RELATÓRIO TÉCNICO

Vistoria Técnica 2 – Reforço de Muro de Suporte

Loteamento do Plantório, Rua Bartolomeu de Gusmão, Lote 11, Bragança

Figura 2 – Muro de suporte de terras, posição das três ancoragens.

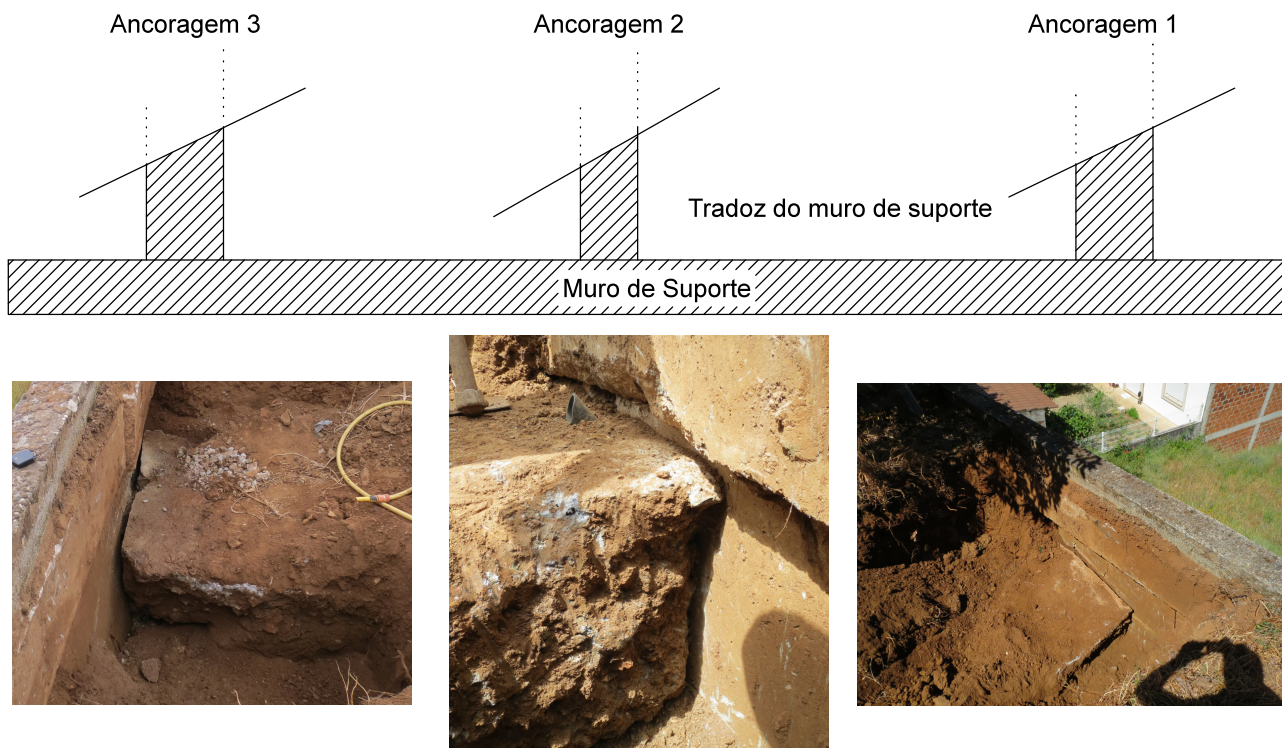
- as ancoragens 1 e 3 (extremidade do muro), apresentam dimensões da secção transversal cerca de 120cm de largura por 80cm de altura e situam-se aproximadamente a 1,5m da rasante do terreno. A inclinação é aproximadamente horizontal;

- A ancoragem 2 (ancoragem central), apresenta dimensões da secção transversal cerca de 65cm de largura e 40cm de altura, encontra-se a cerca de 80cm da rasante do terreno e inclinação horizontal;

- As secção transversal das três ancoragens não é exatamente rectangular, apresenta forma oval na sua base e face irregular o que indica que foram executadas sem auxilio de cofragem (betonadas contra o terreno/vala), ver Figura 2;

Figura 3 – Ligações dos elementos de ancoragens ao muro de suporte.

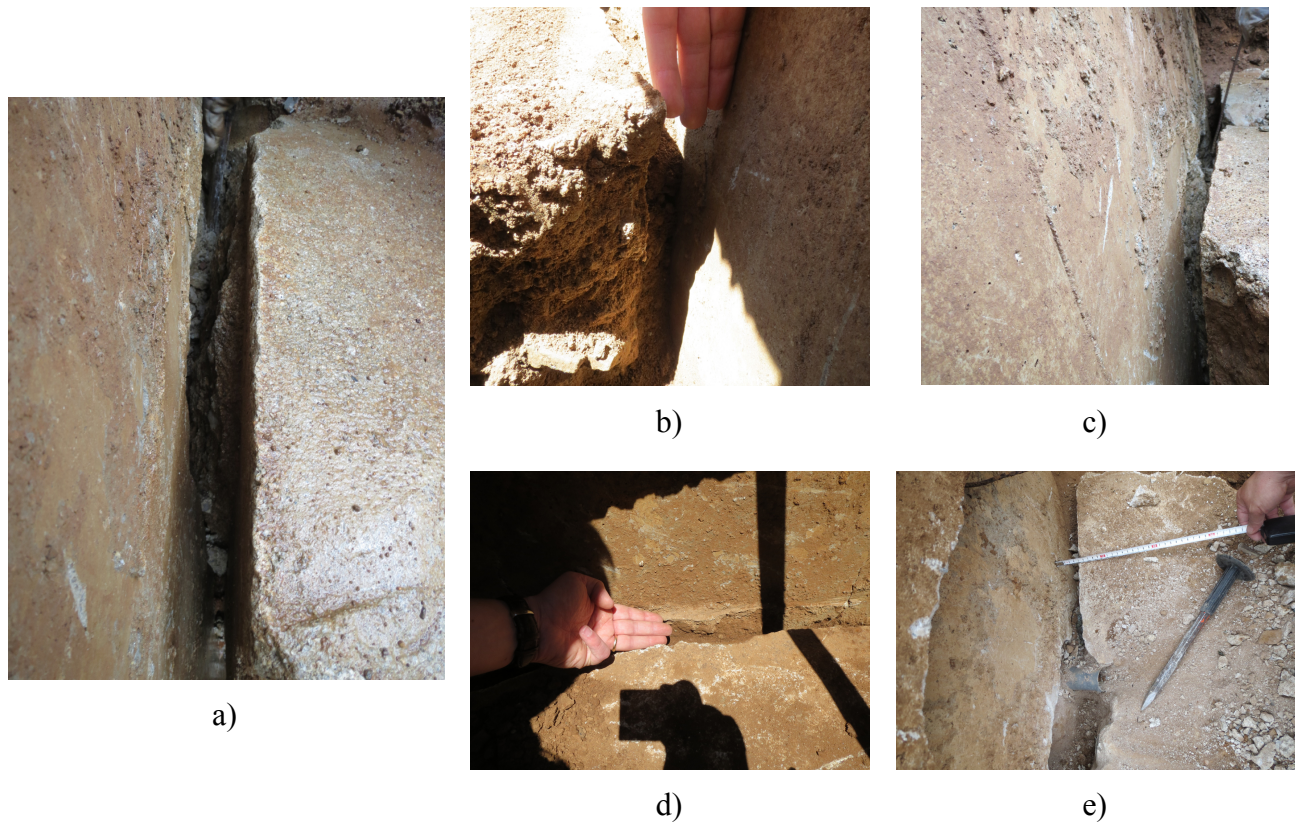
- Observou-se um afastamento das ancoragens (ancoragem 1 e 3) relativamente ao muro de suporte (entre 3 a 5 cm) indicando a deficiente ligação das ancoragens ao muro de suporte, ver Figura 2 e 3. O muro deslocou e as ancoragens não impediram o deslocamento o que implica que não há ligação capaz entre estes elementos.

- Após uma observação mais detalhada da ligação das ancoragens 1 e 3, não foi possível detectar armadura de ligação entre estes elementos e o muro de suporte (ver Figura 3a)).

- Fendilhação no tardo do muro, nas proximidades de ligação dos elementos de ancoragem. A fendilhação deve-se provavelmente à insuficiente armadura de distribuição no muro e à falta de armadura de amarração dos elementos de ancoragem ao muro.
- Na base da ancoragem 3, junto ao muro, foi possível observar galerias de vazios. Pode indicar possível movimento da cunha solo solidário com o muro devido ao movimento do muro, formando assim galerias na base das ancoragens.
